# PREVOST

## BULLETIN DE GARANTIE

### BG14-27

DATE :	AVRIL 2014	SECTION : 18 - Carrosserie
EXPIRATION:	AVRIL 2016	
SUJET :	Interférence entre câble et tripode du différentiel

Figure 1

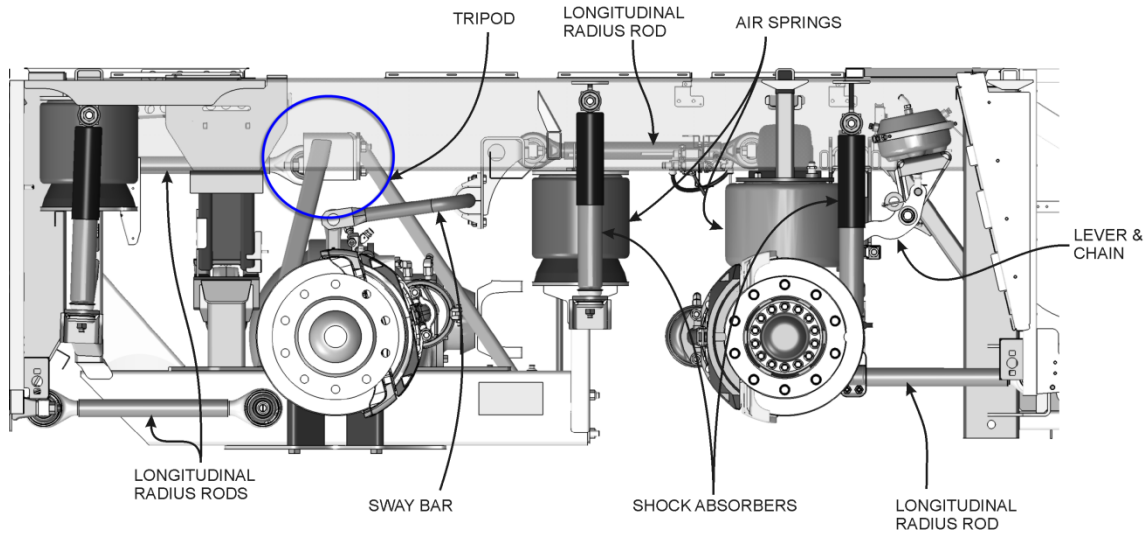
1. Dégonfler les ballons de suspension.
2. Soulever le véhicule à l'aide de colonnes de levage. S'assurer que la partie arrière du véhicule est levée par l'essieu moteur.
3. Localiser le tripode. Il s'agit d'un agencement triangulaire de tubes muni d'un ancrage de barre radiale.

Figure 2 Vue de coté, en regardant vers le coté trottoir

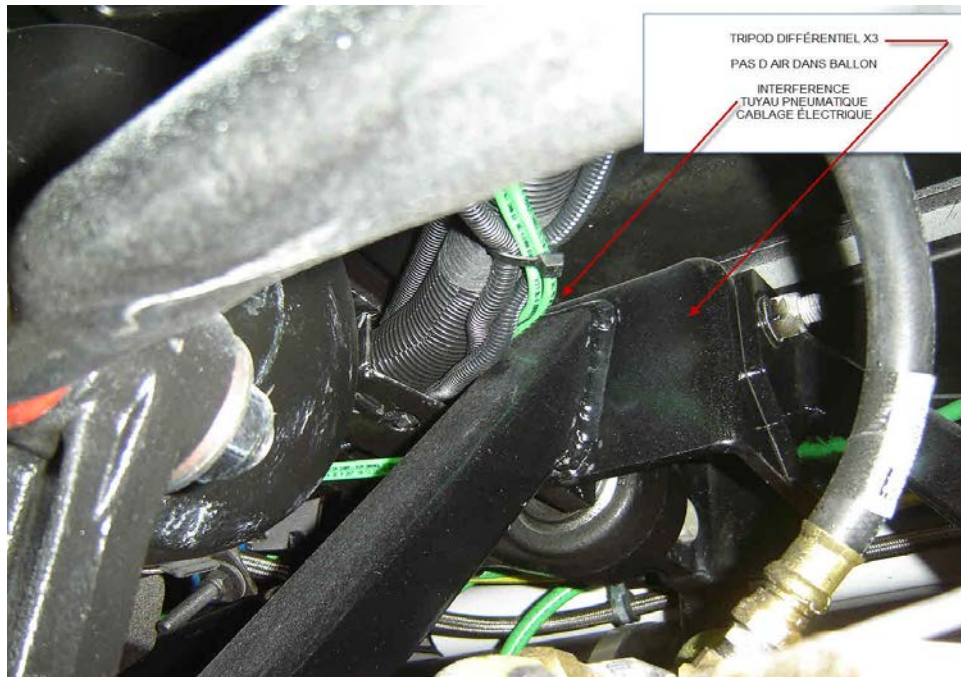
4. Il pourrait y avoir une interférence entre les tubes et la structure. Se référer aux figures 2, 3 et 4.

5. S'il y a contact, déplacer les tubes dessus ou dessous du gros conduit annelé, à distance de la zone d'interférence.
